ARPAT - Area Vasta Sud – Dipartimento di Grosseto

Oggetto: VIA postuma ex D.lgs. 152/2006 artt. 23 e seguenti, L.R. 10/2010 art. 43 comma 6 e artt. 52 e seguenti, D.G.R. n. 931/2019, in occasione del riesame dell'AIA, relativamente all'esistente impianto trattamenti reflui. Comune di Orbetello (GR). Proponente Acquedotto del Fiora S.p.A. Trasmissione contributo tecnico istruttorio sulle integrazioni.

ALLEGATO 1

ALLEGATO 2

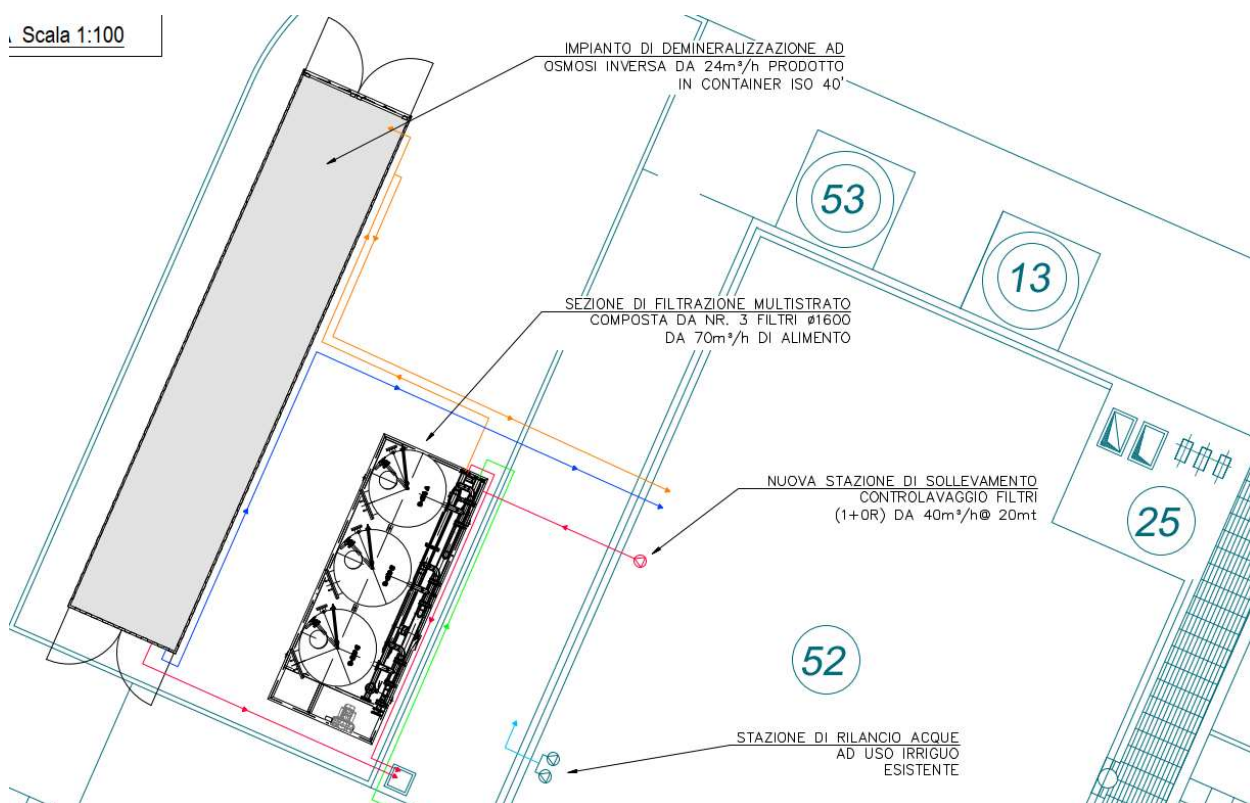
In riferimento alle richieste di questo Settore, consistenti principalmente in chiarimenti in merito alle modifiche impiantistiche in corso d'opera o da completare, al conseguente aggiornamento delle stime d'impatto ai recettori e all'anticipazione della necessità di esecuzione di un controllo fonometrico post operam, il Proponente ha dichiarato quanto segue:

- l'unico intervento effettuato sull'impianto in grado di apportare un potenziale incremento dei livelli di immissione è quello relativo alla riattivazione della vasca aerobica, intervento completato a settembre 2023 e, quindi, antecedente all'esecuzione delle misure fonometriche di cui alla documentazione *Valutazione di impatto acustico* (redatta, in data 13/11/2023, dal TCAA Stefano Giannetti), già valutata da questo Settore;

- gli altri interventi (ultimati o in corso di realizzazione) sono da intendersi come manutenzioni dell'esistente con ripercussioni nulle rispetto alla situazione pregressa o addirittura migliorativa.

Il proponente dichiara quindi la disponibilità ad effettuare ulteriori rilievi fonometrici, con verifica della possibilità tecnica di eseguire misure di rumore residuo durante un fermo impianto, proponendo l'esecuzione dei rilievi stessi, al termine dell'intervento di revamping (fine intervento prevista non oltre l'estate 2025).

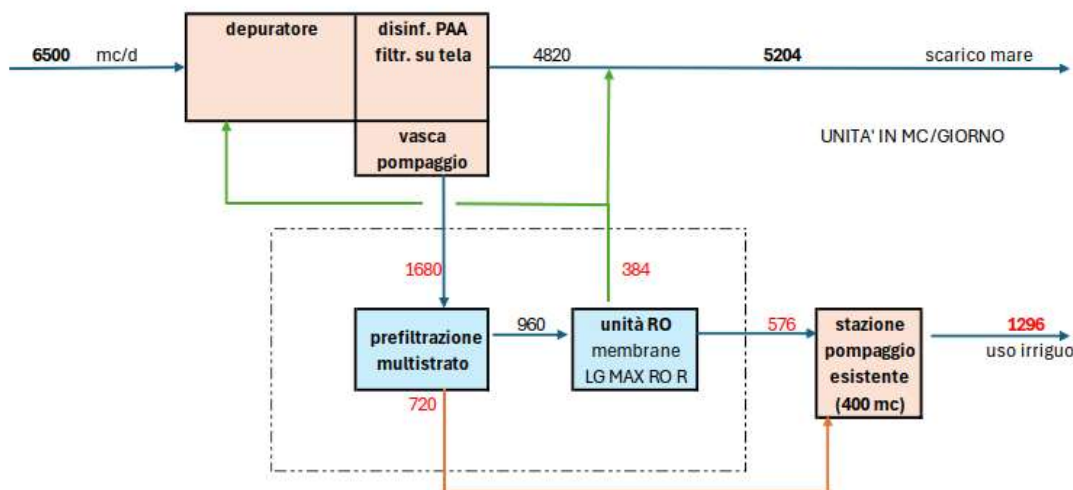
La modifica progettuale proposta prevede l'installazione di un impianto mobile di osmosi inversa per l'abbattimento dei cloruri.

Obiettivo del progetto è il recupero ad uso irriguo di parte del refluo trattato e scaricato dal depuratore nella stagione estiva (maggio/settembre). La tecnologia adottata si basa sull'osmosi inversa, preceduta da una filtrazione su filtri multistrato, di seguito il layout impiantistico.

Allo stato attuale la sezione impiantistica dedicata al riuso delle acque (attività ricompresa nell'AIA vigente, previa comunicazione all'Autorità Competente) prevede la presenza di una pompa di sollevamento situata all'interno della vasca di accumulo finale; mediante tubazione esistente (lunghezza di circa 1 km) l'acqua sollevata viene trasferita nel bacino di accumulo del campo da golf (Argentario Golf & Wellness Resort) e miscelata con le acque piovane.

Durante i mesi estivi la portata media giornaliera del depuratore risulta pari a 6500 m³ (in assenza di piogge), con l'introduzione della nuova sezione impiantistica 1680 m³ saranno inviati, giornalmente, alla sezione di filtrazione multistrato, di questi 960 saranno inviati all'osmosi inversa, come da schema seguente.

Il Proponente ha, inoltre, precisato che tale modifica risulta temporanea, non permanente e non determina un incremento dei fattori di impatto.

Nello specifico, tuttavia, non è stata espressa alcuna considerazione in merito all'impatto acustico prodotto a seguito delle modifiche progettuali.
